5 bestyrelsesmedlemmer fra Danmarks Naturfrednings Forening, var søndag d. 09.12.2018 på besigtigelse i Nr. Vissing.

Formålet var at orientere sig m.h.t. planerne for den ansøgte landsbyudvidelse.

Kort over arealet (Nr.Vissing) – det skraverede foreslås friholdt fra byggeri

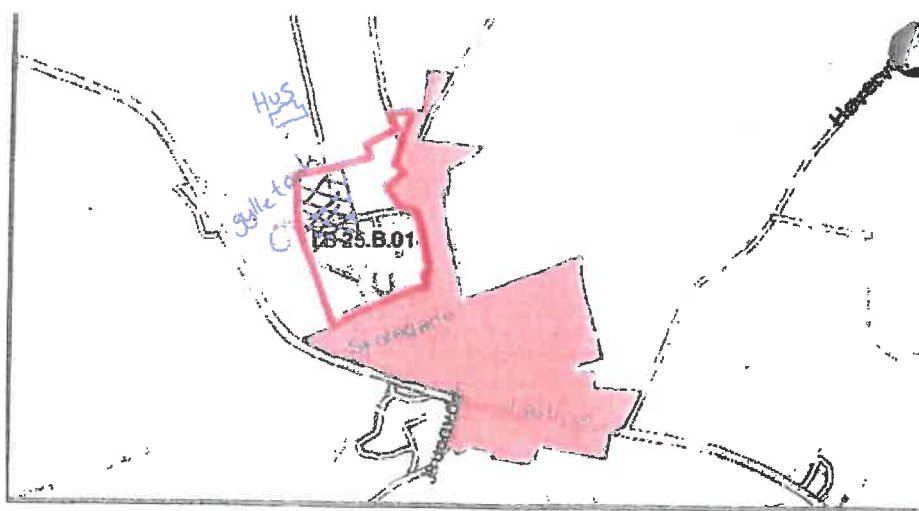
Arealet der måske skal bebygges ligger lige nu afgrænset af landejendomme. Vi kunne se, at der går en højderyg parallelt med gylletanken (ved bogstavet L på tegningen) og denne højderyg beder vi Jer om at respektere.

Nye boliger op til 7,5 meters højde vil forstyrre landskabet og bryde ind i øjets linje – man har landejendommen mod nord på marken som sigtepunkt. Det nye bør ikke være højere end denne ejendom.

Derfor synes DN Skanderborg at bygherre skal friholde det skraverede for bebyggelse og bygge lavt på den resterende del af arealet.
